Elaboration du plan de prévention des risques naturels de la commune de **Saint-Jeoire**

Rapport proposant le projet de PPR pour approbation

Juillet 2012

Extrait du plan de zonage réglementaire soumis à l'enquête publique (situation identique à l'approbation)

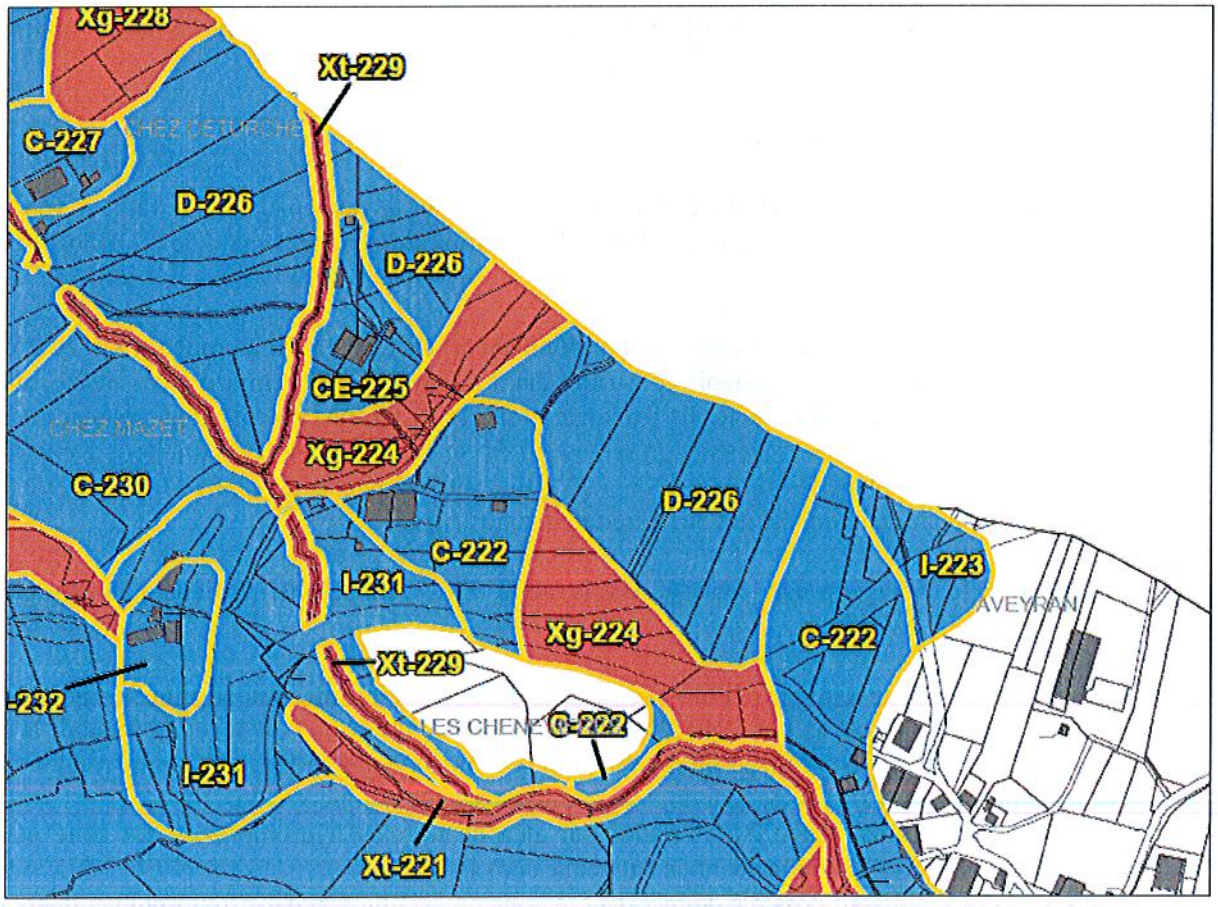
Le **conseil municipal de Saint-Jeoire** émet un avis favorable au projet de PPR sous réserve des éléments issus de l'enquête publique. Le conseil municipal sollicite, en outre, une « modification du zonage dans le secteur de l'Aveyran, zone Xg224 dans un secteur classé aléa faible ; ce secteur doit être identifié comme tel (en zone bleue ciel) ».

Cette demande a été analysée et une modification du zonage de ce secteur a pu être réalisée avant la mise à l'enquête publique du document.

La délimitation de la zone rouge Xg-224 telle qu'elle figurait dans le dossier de consultation était erronée (erreur de dessin qui a conduit à la fusion de plusieurs zones bleues et rouges en une unique zone rouge). L'emprise de cette zone a, par conséquent, été corrigée pour traduire exactement la réalité de l'aléa.

A la suite de quoi, la zone Xg-224 a été scindée en deux sous-zones qui traduisent les zones d'aléa fort dans la partie Nord et dans la partie Sud un aléa moyen sur forte pente se traduisant par une zone rouge (secteur naturel à préserver où de nouveaux enjeux ne peuvent être admis). La zone D-226 correspond à la zone d'aléa moyen d'instabilité de terrain (G2).

Modification proposée (en haut : situation antérieure, en bas : proposition de modification)

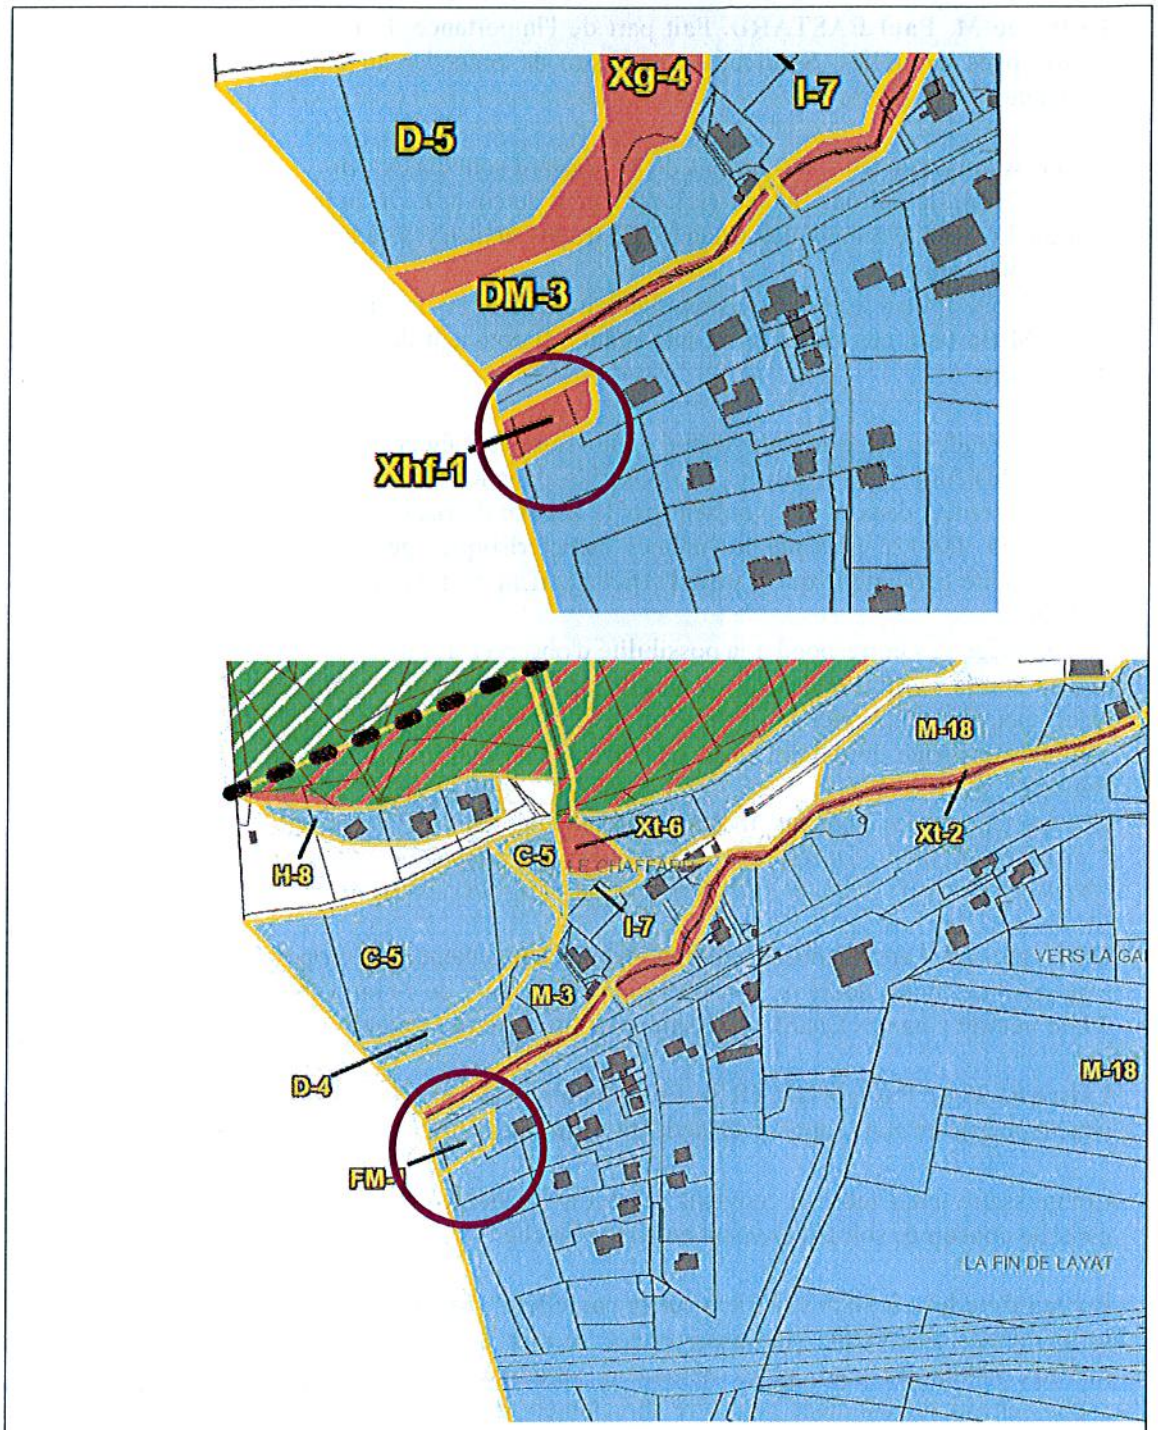
Lettre de M. Mme Michel CHATEL. La demande porte sur le classement des terrains n°1655-2997, situés à l'entrée de Saint-Jeoire, côté La Tour. Contestation du zonage rouge liée au débordement du ruisseau L'Hisson.

Commissaire enquêteur : les terrains sont partiellement classés en zone rouge 1Xh et 2Xt. Les propriétaires craignent de ne pouvoir construire étant donné que le chemin d'accès de la route aux parcelles serait situé en zone rouge. Ils demandent que leurs terrains soient intégralement classés en zone bleue. A l'examen des arguments présentés par M. et Mme Chatel, il semble tout à fait possible de reclasser en zone bleue les secteurs 1Xh et 2Xt. En tout état de cause, réponse doit leur être donnée sur la possibilité de faire un chemin de desserte en zone rouge.

Rectificatif : le zonage rouge contesté est la zone Xhf-1, il affecte partiellement les parcelles numérotées 1655 et 2597.

Bureau d'études : la zone rouge n°1 (Xhf) correspond à une petite zone humide située en bordure de la RD 26. Cette zone reçoit les eaux qui alimentent le ruisseau d'Hisson. Un aqueduc franchit la RD 26 et dirige les eaux vers le lit mineur du ruisseau qui se situe au Nord de la RD 26 (zone rouge n°2, Xt). Les parcelles n°1665 et 2597 ne sont donc pas concernées par la zone n°2 Xt.
Le classement en zone rouge Xhf-1 traduit un aléa de terrains hydromorphes. La zone peut être inondée en cas de dysfonctionnement de l'aqueduc sous la RD.
Après analyse, il apparaît possible de reclasser la zone en aléa moyen d'hydromorphie et d'inondation (H2). La zone pourrait ainsi être reclassée en zone bleue réglementée F, qui s'ajoute au règlement M déjà proposée pour ce secteur traduisant le risque de suffosion (localement, effondrement de cavité souterraine).

DDT : accord pour retenir la proposition du bureau d'études.

Situation après modification

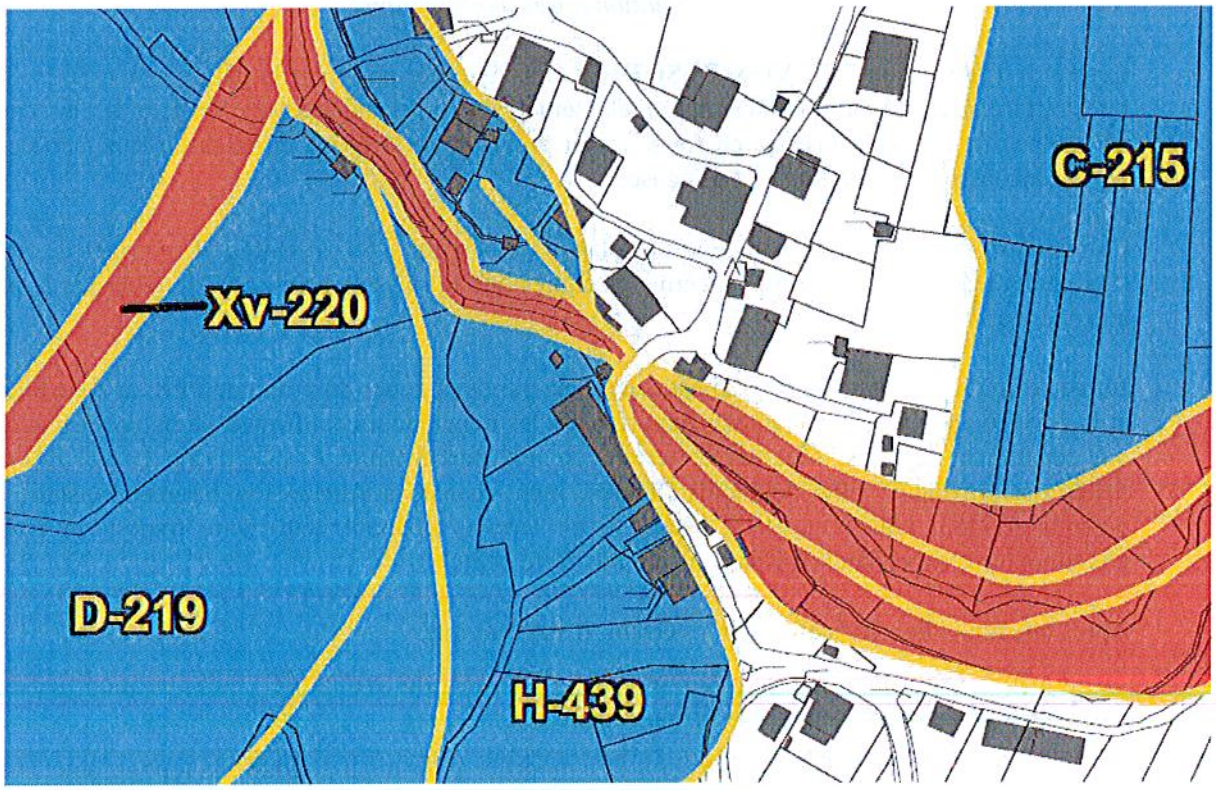
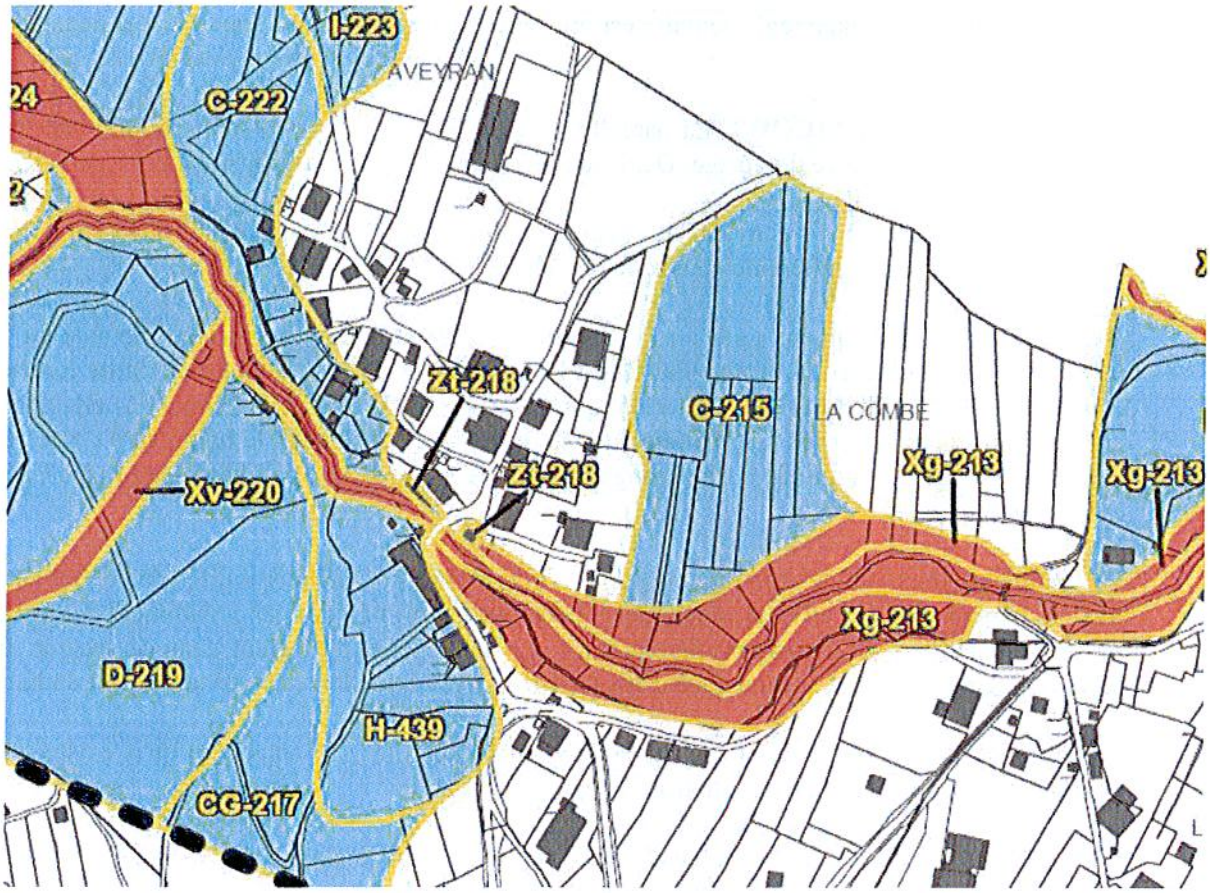
Lettre de Mme Pascale NICOUD. Propriétaire de la parcelle n°1280, lieu-dit Aveyran, ce terrain est situé en partie en zone rouge. Demande de sortir la construction existante de la zone rouge.

Commissaire enquêteur : il convient de revoir les limites du tracé de la zone rouge en sorte que la parcelle concernée soit entièrement en zone blanche.

Lettre de M. Patrick NICOUD. La parcelle n°1279, lieu-dit Aveyran, supporte un vieux bâtiment qui n'a pas subi le moindre dommage. Demande de reconsidérer le classement de cette parcelle.

Commissaire enquêteur : il convient de revoir les limites du tracé de la zone rouge en sorte que la parcelle concernée soit entièrement en zone blanche.

Bureau d'études : le bâtiment situé sur la parcelle n°1280 est, pour partie, implanté directement dans le lit mineur du torrent. Plus précisément, le mur Sud-Ouest est fondé dans le lit du torrent ; les niveaux habitables sont situés nettement au-dessus du niveau probable de la crue et seul le soubassement du bâtiment peut être directement affecté, sauf dans l'hypothèse d'un affouillement important mettant en cause la stabilité du mur.

DDT : compte tenu de l'implantation de la construction dans le lit mineur du cours d'eau, des éléments de contexte rappelés ci-dessus, le classement en zone « bleue dure » (risque fort de débordement torrentiel en présence d'enjeux) paraît approprié,d'où l'introduction du zonage Zt-218. Le dossier de PPR est ainsi complété (zonage de risque fort torrentiel construit et règlement correspondant). Le règlement Zt n'empêche pas l'aménagement des pièces situées à l'étage (aménagement de niveau refuge). Il prévoit, en outre, que les constructions existantes puissent être démolies et reconstruites sans augmentation des enjeux, sans augmentation de l'emprise au sol, moyennant une adaptation au phénomène torrentiel.
A noter, enfin, pour ce qui concerne les mesures s'appliquant aux biens existants, qu'une surveillance régulière des fondations est préconisée.

Bureau d'études : le bâtiment situé sur la parcelle n°1279 est un hangar ancien, implanté en bordure immédiate du lit mineur. La façade Sud-Ouest longe la berge du torrent. Il est en partie touché par la zone bleue C-222 qui correspond au versant qui s'abaisse vers le torrent. La limite de cette zone est ici erronée et doit être modifiée. Contrairement à ce qu'indique M. Nicoud, le bâtiment n'est pas englobé par la zone rouge. La limite de la zone rouge longe, côté sud-ouest, le bâtiment. Ce zonage est ambigü et il doit être précisé.

Le bâtiment jouxtant le torrent, on doit s'interroger sur la possibilité de débordement et d'affouillement pouvant affecter le bâtiment. Le propriétaire indique que ce bâtiment n'a jamais subi de « dommage de quelque nature que ce soit ». La forte pente du torrent dans ce secteur limite le risque de débordement et aucune trace d'affouillement n'est actuellement visible au droit du bâtiment.

En l'absence d'éléments hydraulique et topographique détaillés, on considère qu'il existe un risque d'affouillement de la rive gauche au droit du bâtiment (T3).

DDT : retient la proposition du bureau d'études, ce qui conduit au classement en zone de risque fort en présence de constructions, réglementée par le règlement Zt.

Modification proposée (en haut : situation antérieure, en bas : proposition de modification)

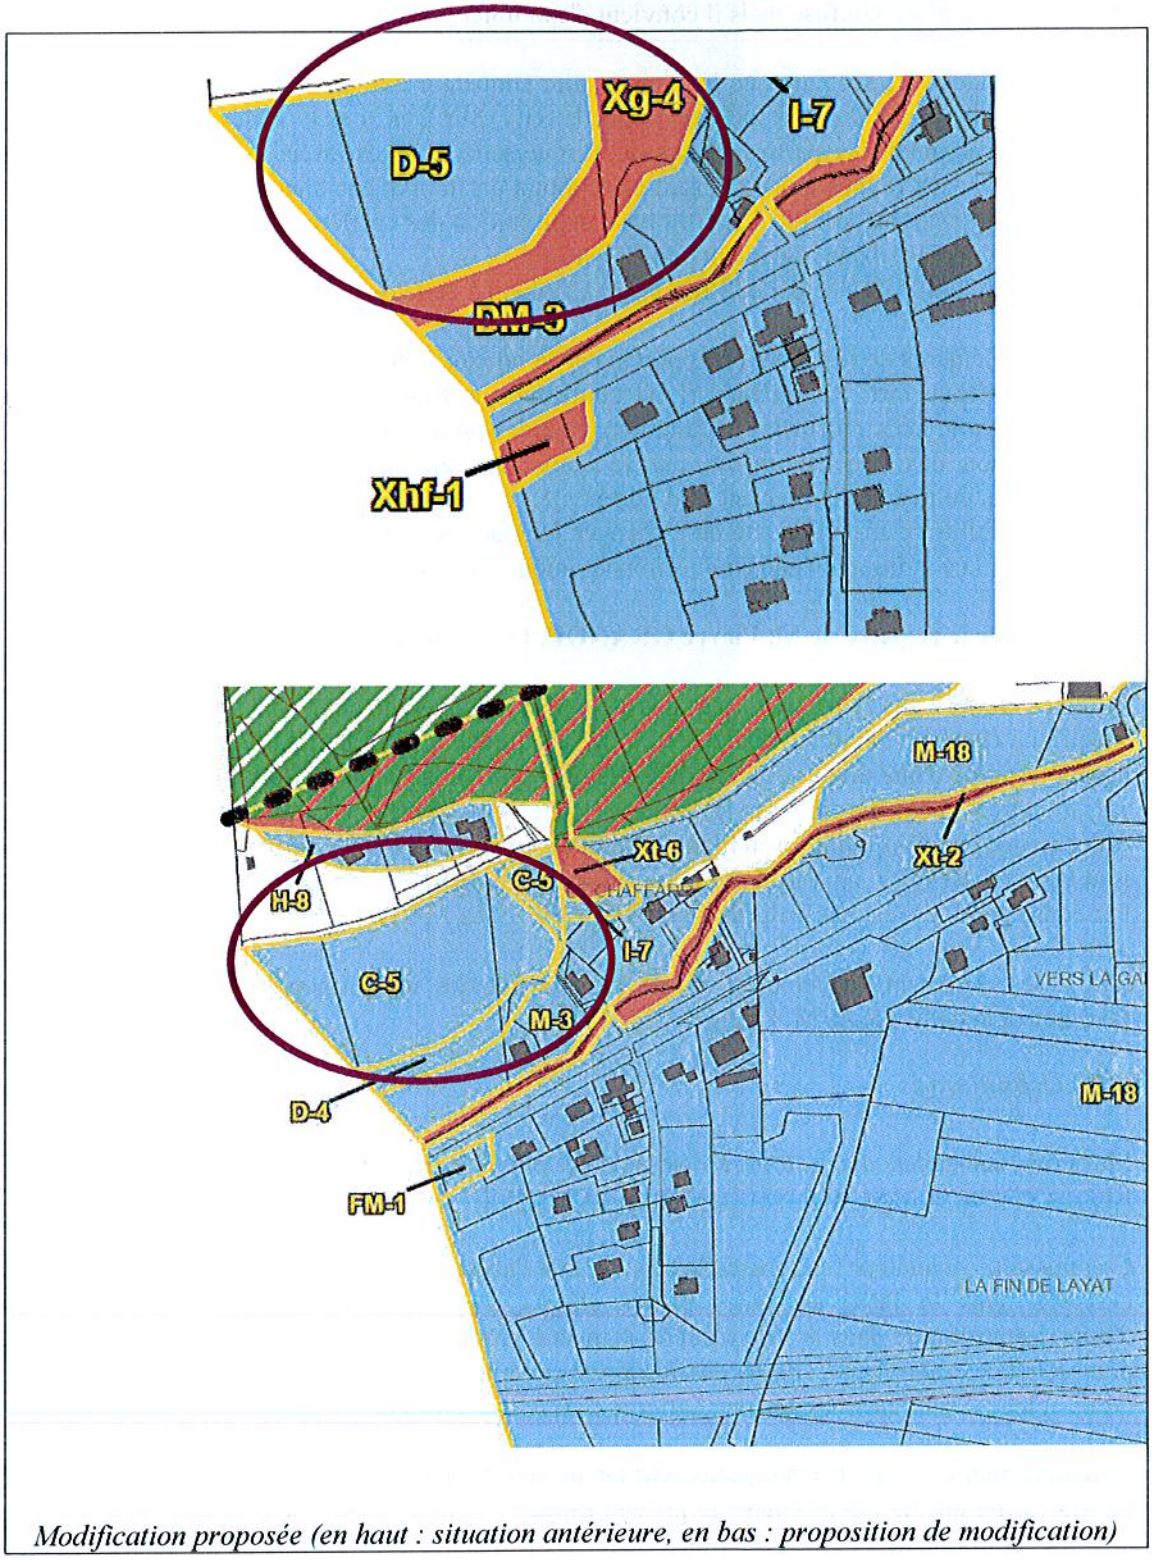
Lettre de l'indivision DREVON-PASQUIER. La demande porte sur la parcelle A n°5125, lieu-dit Le Chaffard, affectée partiellement par un classement en zone rouge (Xg-4). Sollicite le classement en zone bleue de la bande inscrite en rouge, étant précisé que la partie en talus de l'ancienne carrière restera inconstructible en tout état de cause.

Commissaire enquêteur : compte tenu des plans et des arguments présentés, il convient de revoir ce classement aussi bien en ce qui concerne les chutes que le ruissellement, afin de reclasser la parcelle en zone bleue.

Bureau d'études : la parcelle n°5125 est concernée par deux zones du projet de PPR, la zone bleue D-5 et la zone rouge Xg-4. Les éléments apportés par les demandeurs confirment la nature des matériaux qui constituent le talus, séparant le terrain en une partie haute et une partie basse. Il s'agit de matériaux graveleux, plus ou moins indurés, bien visibles à l'arrière du bâtiment installé sur la parcelle n°3463. L'aléa moyen d'instabilité de terrain affectant cette zone traduit un risque de glissement très superficiel dans la zone de plus forte pente.

Après une nouvelle vérification sur le terrain, il apparaît que :

- La zone D-5 qui traduit un aléa moyen de glissement de terrain (G2) doit être modifiée en zone d'aléa faible de glissement de terrain (G1 / C-5).
- Le tracé de la zone d'aléa moyen doit être modifiée pour mieux traduire la topographie complexe de cette zone. Elle se traduira par une zone réglementaire bleue D-4 (plutôt que Xg-4).
- La zone DM-3 doit être modifiée pour distinguer la zone plane qui borde la RD exposée à un aléa faible d'effondrement (F1) et le pied du talus qui est exposé à un aléa moyen de glissement de terrain qui sera englobée dans la zone D-4.

La carte des aléas naturels sera également modifiée dans ce secteur afin d'assurer la cohérence avec le zonage réglementaire.

DDT : valide cette proposition d'évolution du zonage.
